## 規格變更通知

### LH 系列表面安裝型指示燈

茲因 LH 系列表面安裝型指示燈的部分規格有所變更，特此通知。

LH 系列 扁平型

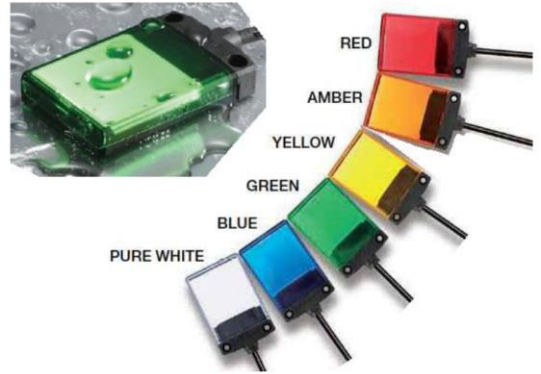
由於製造該產品內部薄膜的製造商告知該薄膜將停止生產，因此敝公司決定改變該產品內部的薄膜。變更前後的產品在製品外觀或點燈狀態並無變更，但是內部的擴散膜的表面光澤將略為不同。
